# Gebiedsontwikkeling Koningsdiep

Reactienota en zienswijzen

Gebiedsinrichting Koningsdiep

29 juni 2021

Figuur 2: Bewerkt figuur uit de NRD.

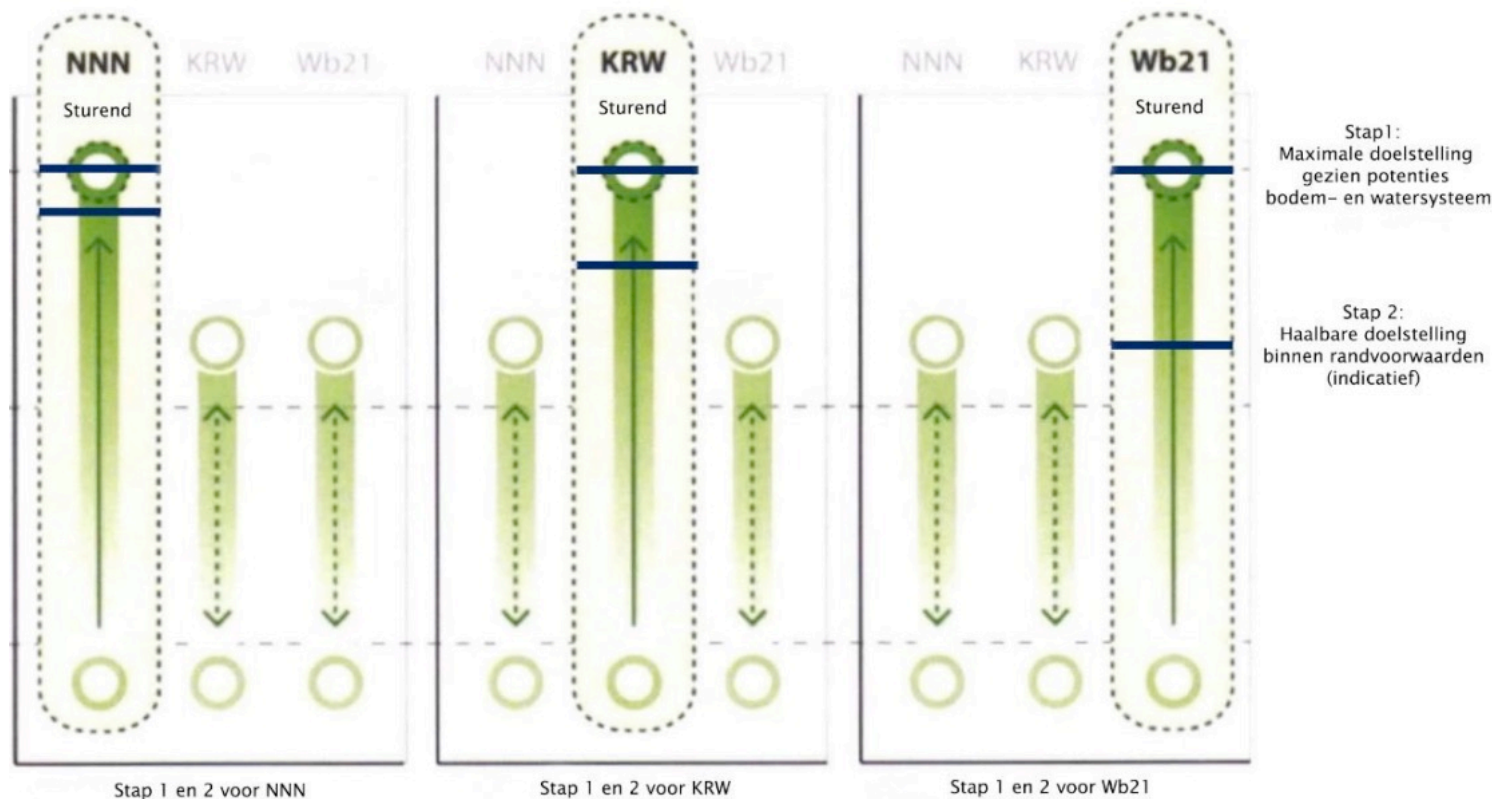
Ga na met welke inrichtingsmaatregelen de drie doelen maximaal behaald worden. Dus wat kan er qua realisering van respectievelijk NNN-, KRW- en Wb21-doelen maximaal bereikt worden als alle mogelijke inrichtingsmaatregelen genomen worden zonder rekening te houden met randvoorwaarden vanuit andere gebruiksfuncties? Ga daarbij uit van de abiotische eigenschappen en potenties van het beekstelsel, bijvoorbeeld ten aanzien van geomorfologie, geohydrologie en water- en bodemchemie.

- NNN: ga na welke natuurdoeltypen maximaal haalbaar zijn, bijvoorbeeld via het natuurlijker maken van de beek, het verhogen van de (lokale) grondwaterstanden, het verschromen / afgraven van bodems, het verder opheffen van barrières en verbeteren van verbindingen (bijvoorbeeld vispassages of bosstrook)<sup>3</sup> en via beheersmaatregelen.
- KRW: ga na wat het maximaal ecologisch potentieel (MEP) is bijvoorbeeld via het verbeteren van de stroming, het realiseren van een natuurlijke afvoerdynamiek, het opheffen van barrières, het verbeteren van de chemische en ecologische waterkwaliteit en het creëren van diversiteit in aquatische biotopen.
- Wb21: ga na hoe het water zo lang mogelijk kan worden vastgehouden en/of geborgen in het beekdal, bijvoorbeeld via het aanbrengen kunstwerken, het dempen van afwateringsloten en/of het creëren van weerstand (meandering, begroeiing).

Werk vanuit de geoptimaliseerde alternatieven uit stap 1 verschillende inrichtingsvarianten uit waarbij rekening gehouden wordt met de randvoorwaarden vanuit andere gebruiksfuncties in het studiegebied. Denk daarbij aan het voorkomen van onevenredige gevolgen voor de landbouw, woningen, bedrijven en infrastructuur, en aan het behouden of versterken van de mogelijkheden voor recreatie. Geef steeds aan welke concessies daarbij gedaan worden aan het doelbereik voor NNN, KRW en Wb21, en welke randvoorwaarden het meest knellend zijn voor het halen van de doelen.

In het voorlopig voorkeursalternatief, zoals die in de NRD is beschreven, is vanaf het begin rekening gehouden met de randvoorwaarden vanuit andere gebruiksfuncties in het gebied. De gebiedscommissie ziet stap 1 *Alternatieven 'Maximaal haalbaar'* als een extra verkennende stap ten opzichte van het planproces, zoals dat in de NRD is voorgesteld. Door deze extra stap te zetten is de mate van doelbereik voor NNN, KRW en WB21 goed in beeld te brengen en wordt inzichtelijk welke randvoorwaarden het meest knellen voor het halen van deze doelen. Het brengt de potenties voor de natuurontwikkeling en het hydrologisch beekdalherstel beter in beeld. De gebiedscommissie stelt voor om deze stap (zie stap 1 in onderstaande figuur 3b) in beeld te brengen op basis van bestaand onderzoek en daarna de realistische varianten uit te werken in hoeverre deze doelen haalbaar zijn binnen de gestelde randvoorwaarden voor o.a. de landbouw en andere gebruiksfuncties zoals wonen, infrastructuur en recreatie.

Figuren 3a & 3b: het processchema uit het concept- NRD (links) & het processchema n.a.v. advies Commissie m.e.r. (rechts)

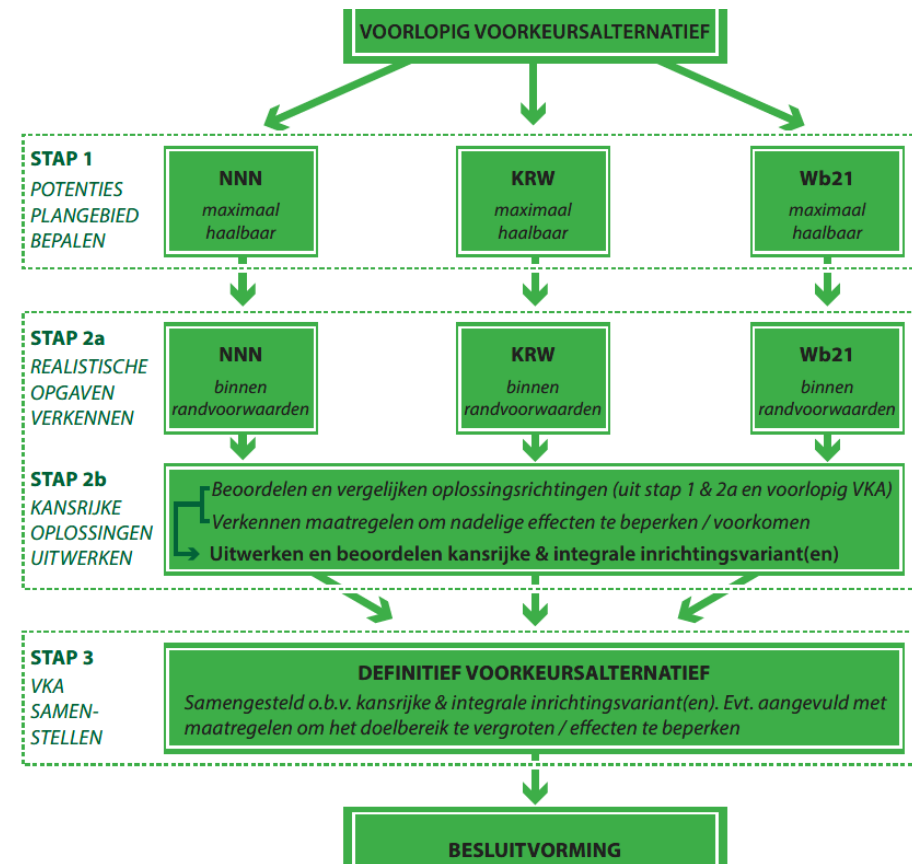
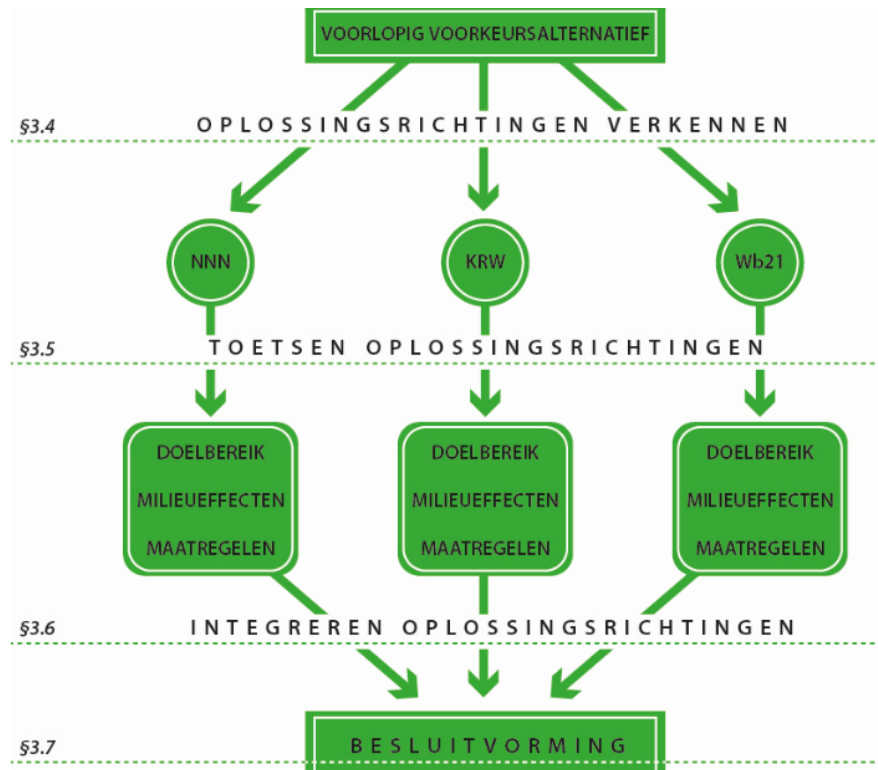
In de paragraaf *'Alternatieven en varianten'* stelt de Commissie voor om de volgende stappen te doorlopen bij de ontwikkeling van alternatieven en varianten. Zij verwacht dat met het doorlopen van deze stappen het milieubelang optimaal kan worden meegenomen in de verdere planontwikkeling en besluitvorming.

Stel op basis van de informatie uit stap 1 en 2 het voorkeursalternatief c.q. de voorkeursvariant samen. Geef aan welke mitigerende maatregelen nog getroffen kunnen worden om het doelbereik te vergroten of negatieve gevolgen voor andere gebruiksfuncties te verminderen. Bij dit laatste kan bijvoorbeeld gedacht worden aan het ophogen van landbouwgrond met in het plangebied afgegraven grond, teneinde natschade te voorkomen.

Advies van de Commissie voor dit onderdeel, met in achtneming van bovengenoemde reactie van de gebiedscommissie, overnemen en verder uit te werken in de MER.
